INFORME TECNICO SECTORIAL

En relación al: Informe Impacto Ambiental Reactivación de Mina “Don Ernesto”, Departamento Las Heras

Proponente:
Marcelo Caccavari

Noviembre, 2024

Fig. 1 Ubicación aproximada de la cantera (polígono colorado), con su perfil de elevación aproximada (línea azul).

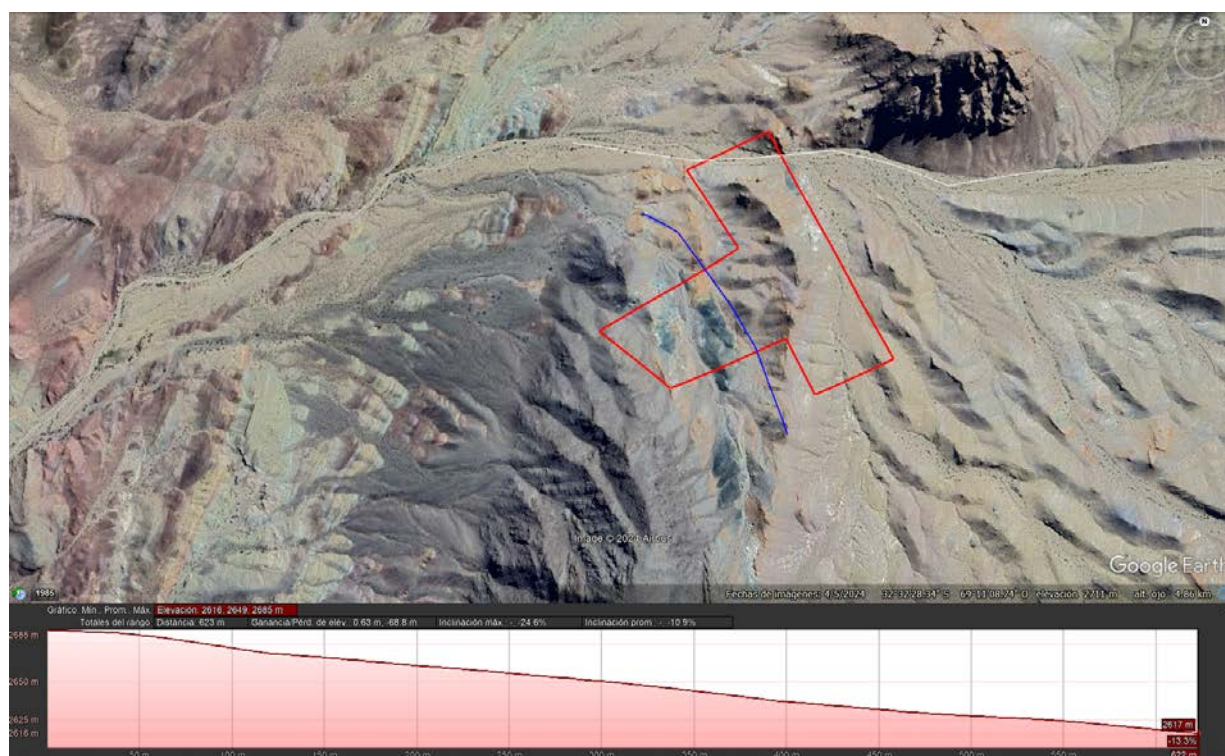
La zona en cuestión es caracterizada por esta Repartición como **Aluvional**, el polígono de extracción o zona a explotar como se muestra en la imagen satelital de la figura 1, tiene diversos cauces que cruzan el mismo.

La zona donde se desarrolla la explotación es caracterizada como **Aluvional**, con varios cauces que atraviesan la zona a explotar, por lo que se solicita elaborar un Plan de Contingencias vinculado al fenómeno, teniendo en cuenta los posibles eventos de crecida, ocasionados principalmente en época estival, atento al riesgo que pueden asumir las instalaciones existentes fijas o temporarias, para lo cual se deberá trazar las vías de evacuación del personal y equipos. Dadas las características especiales del lugar de explotación, se considera necesario elaborar un estudio hidrológico e hidráulico que permita conocer el comportamiento de las cuencas que afectan al área de explotación a fin de poder adoptar medidas de mitigación del riesgo hídrico. Lo anterior debe ser realizado en conformidad con la Resolución N.º 034-19 de esta Dirección de Hidráulica.

Además, en cuanto a la extracción y acopio de los materiales, se advierte que **No** deben ser afectados los márgenes del cauce de ninguna forma, ni obstaculizar el normal escurrimiento con montículos, maquinaria, etc. En cumplimiento de la normativa vigente (Res. 19/20), deberá presentar un Plan integral de manejo de la cantera, respetando las indicaciones que surgen de la norma.

Teniendo en cuenta la opinión emitida en el párrafo anterior, desde esta Dirección de Hidráulica no se encuentra objeción a la explotación, previo cumplimiento de la presentación solicitada.
